23号楼原方案

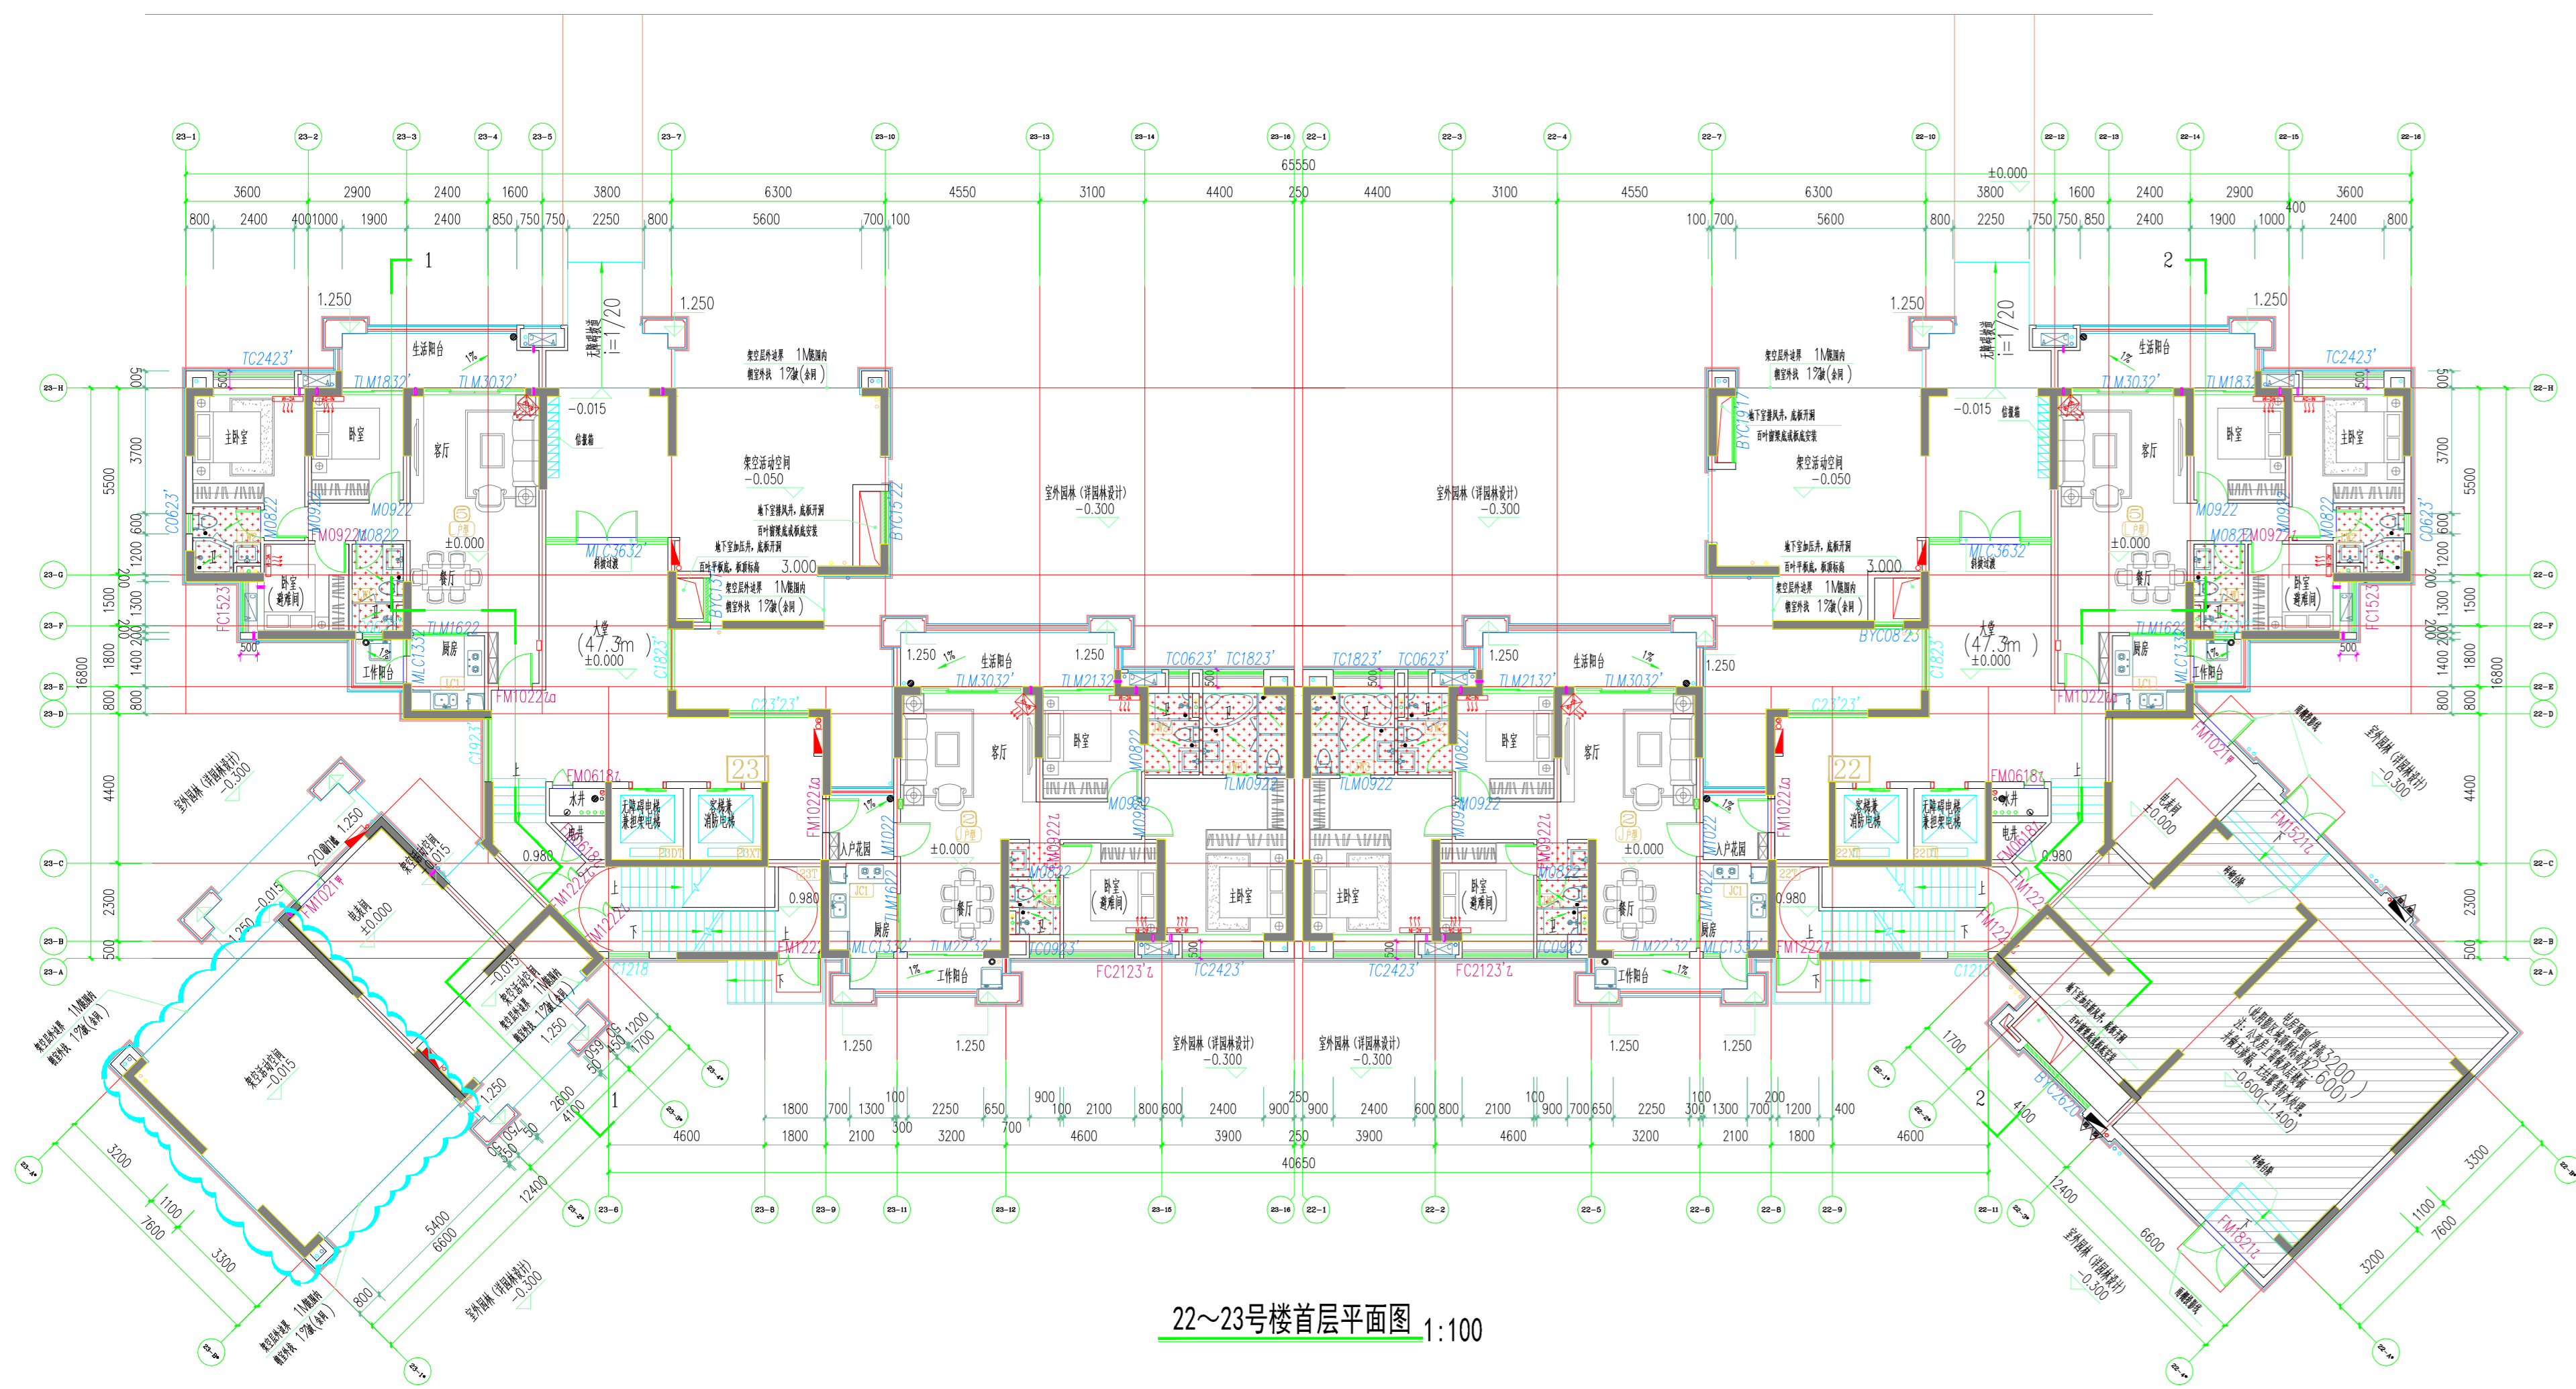
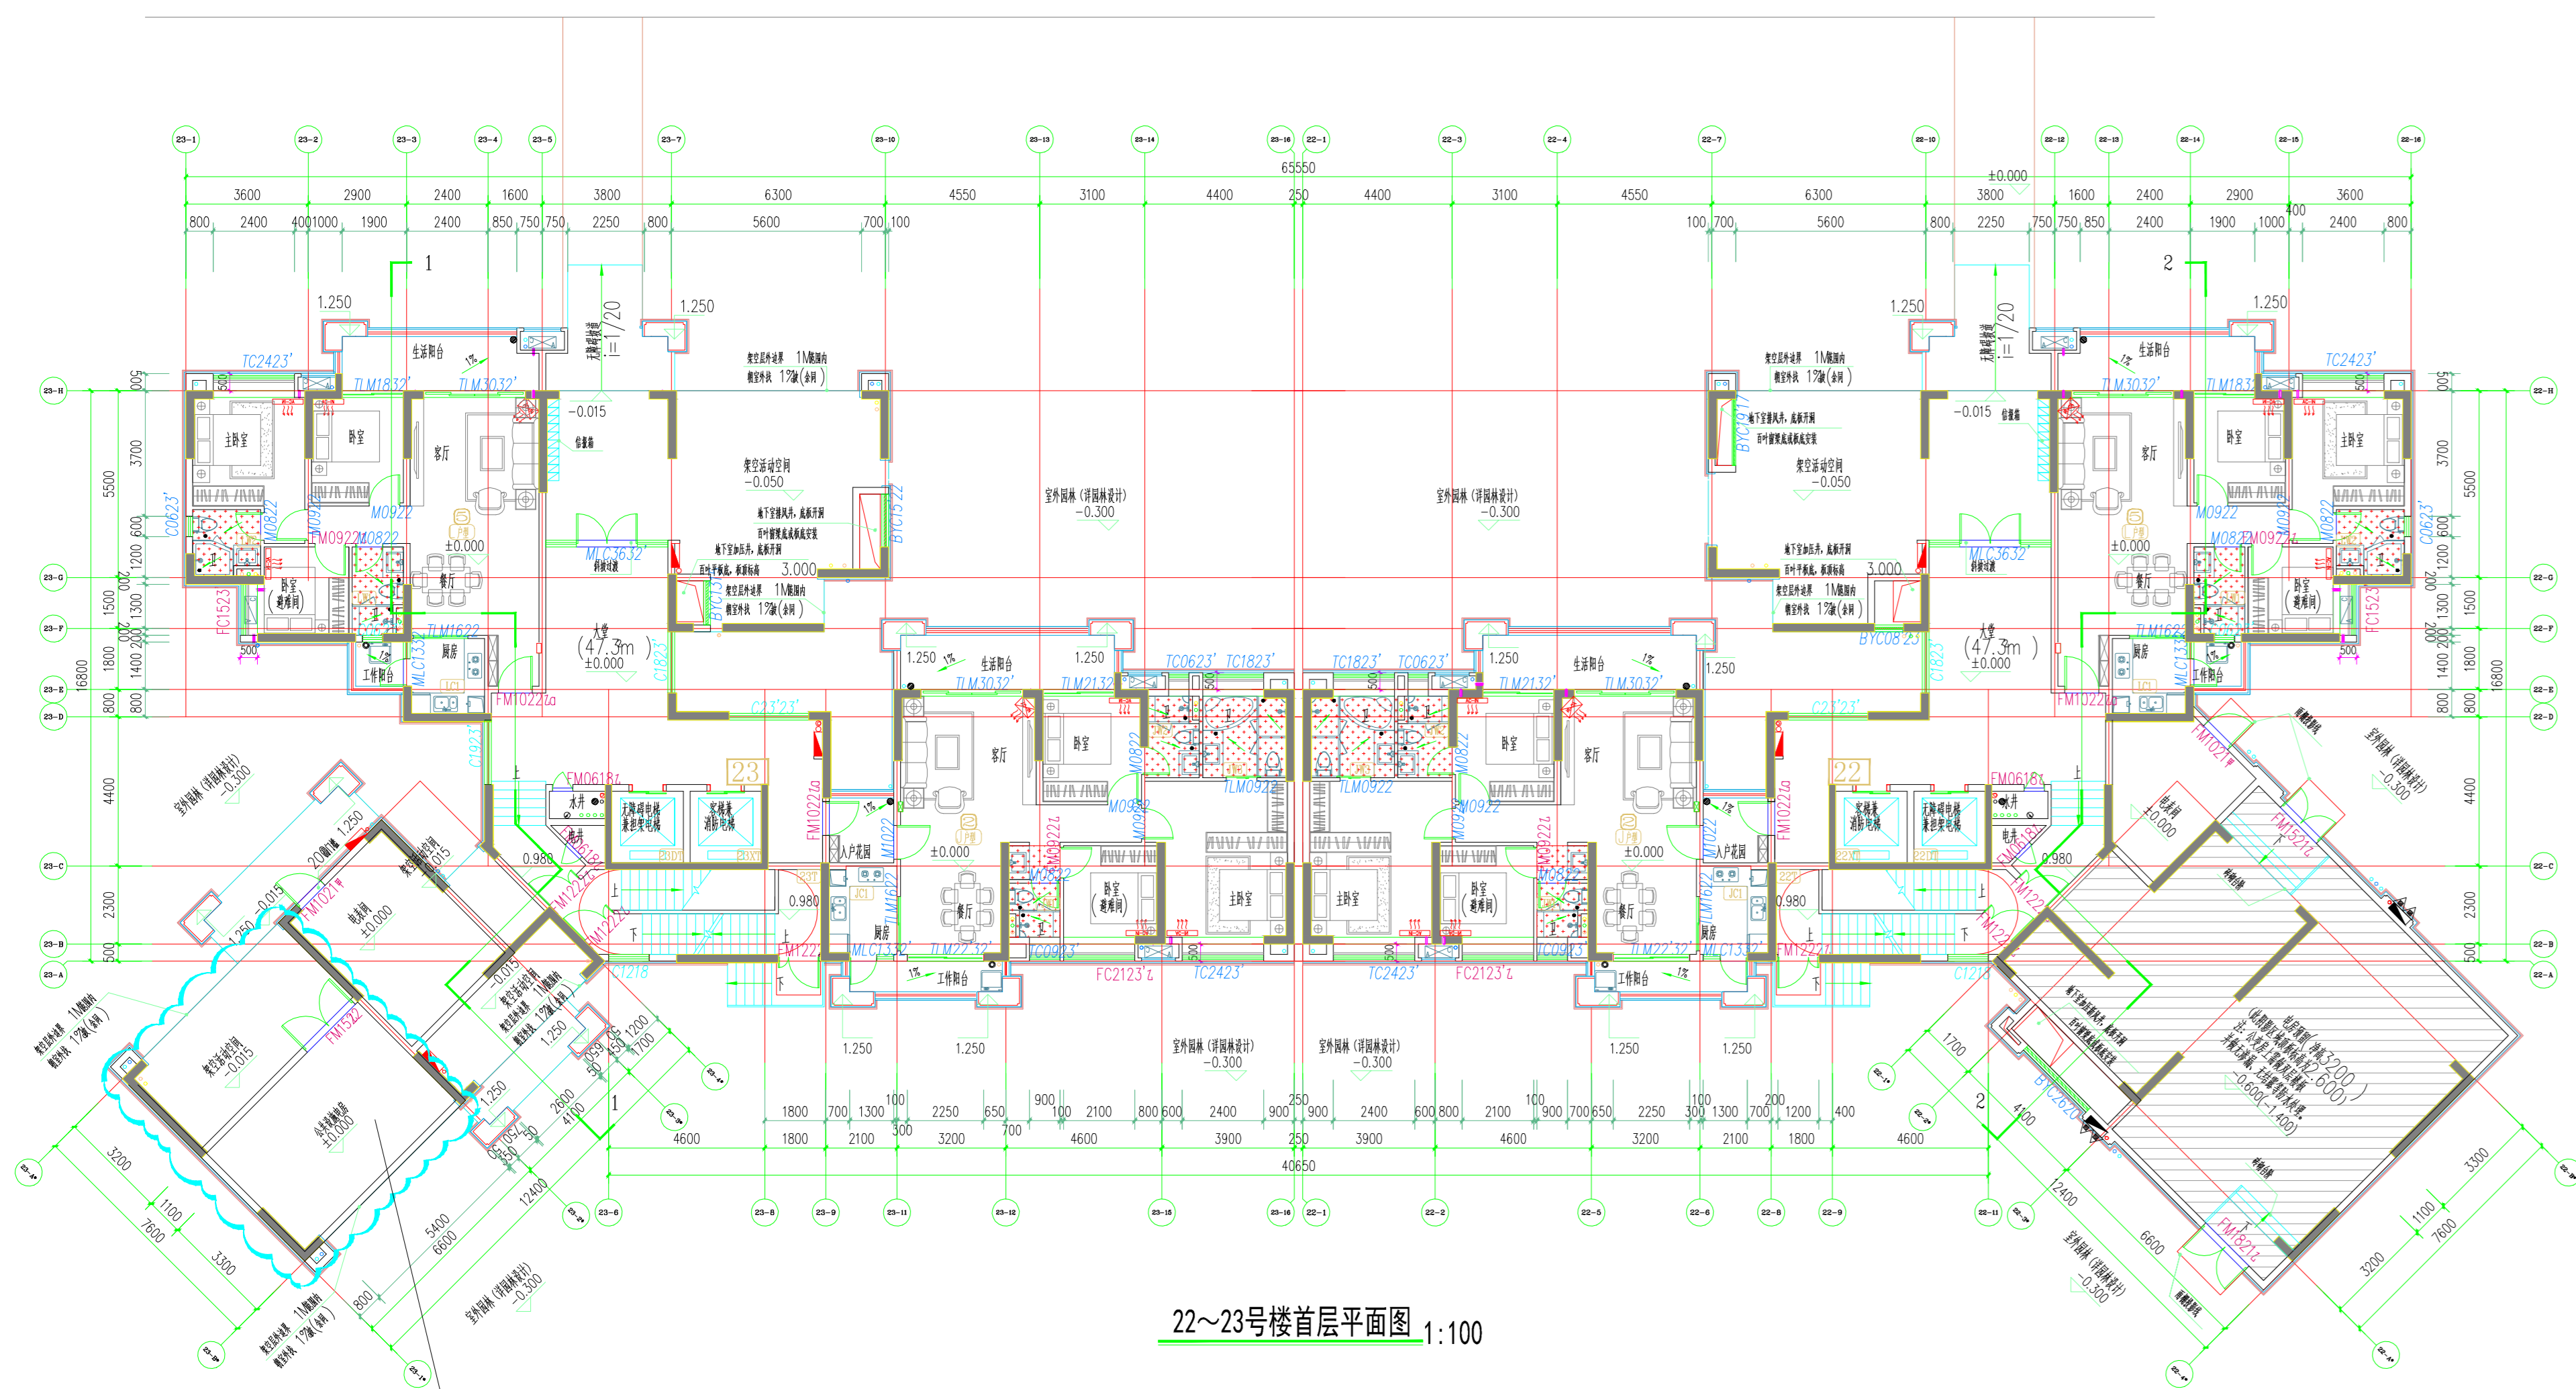
23栋首层增加一个公共设施电房;
